改善箇所説明図

改善の内容

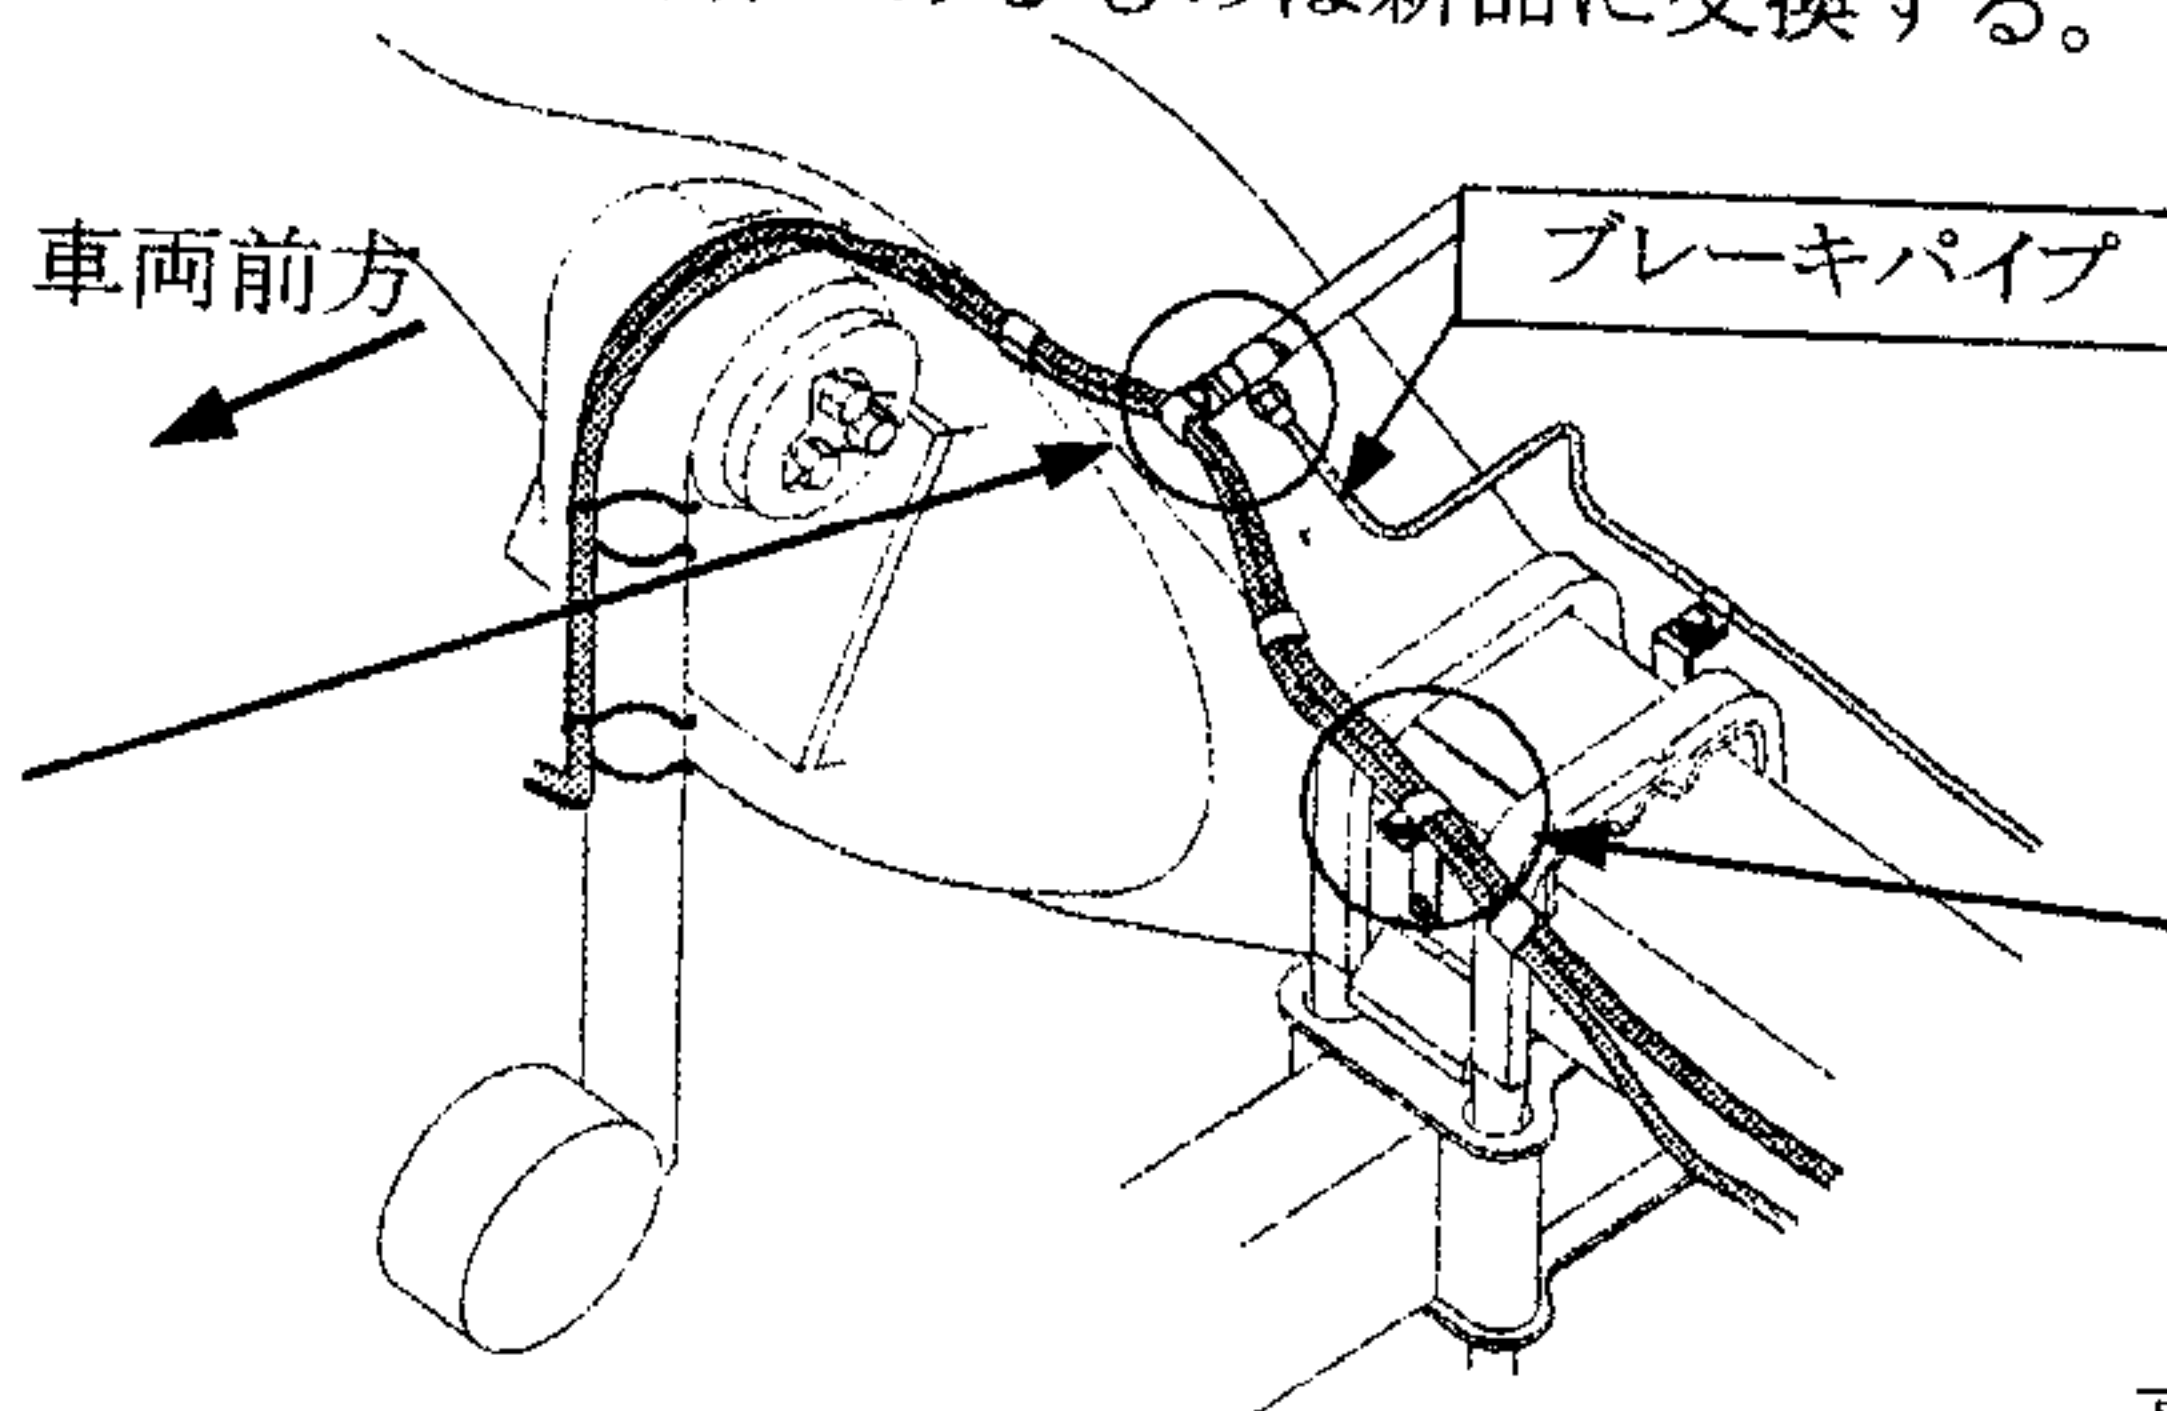
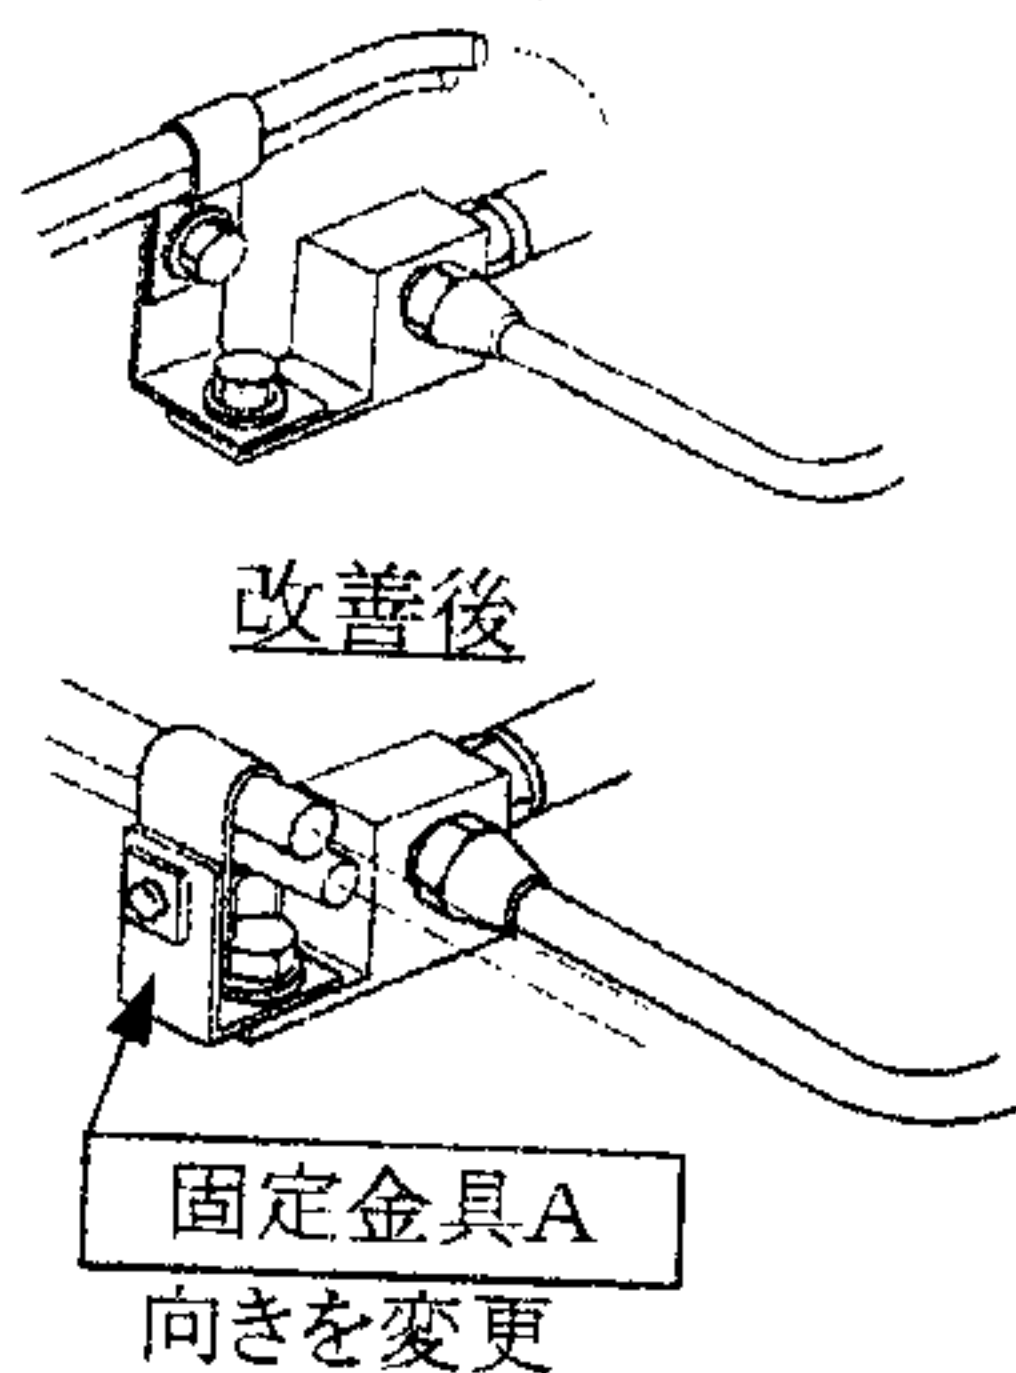
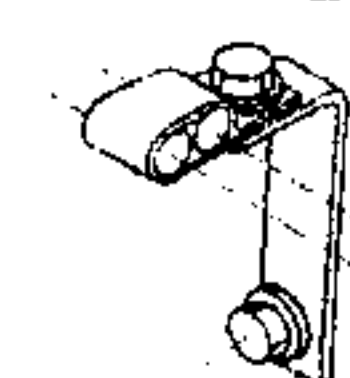
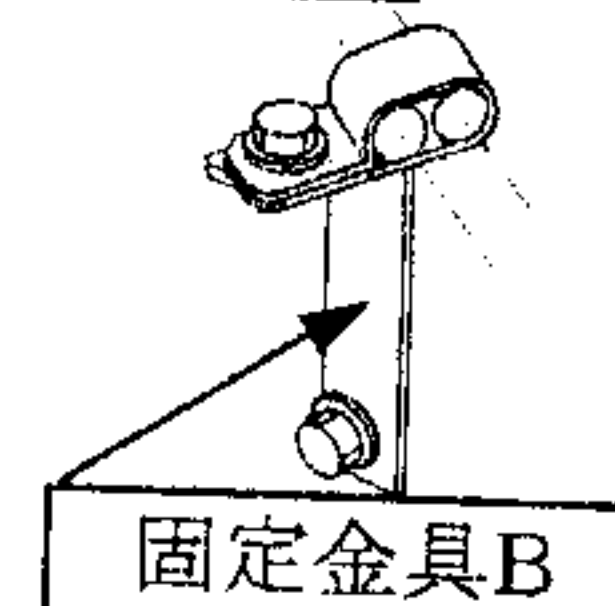
制動装置の電気配線の取付け方法が不適切なため、当該配線の束ね金具が走行時の振動によりブレーキパイプと接触することがある。そのため、そのまま使用を続けるとブレーキパイプが損傷し、ブレーキ液が漏れて制動力が低下するおそれがある。

全車両、当該電気配線の固定金具Aについては取り付ける向きを変更する。
また、固定金具Bについては高さおよび向きを変更した対策品に交換する。
さらに、ブレーキパイプを点検し損傷のあるものは新品に交換する。

高さおよび向きを変更
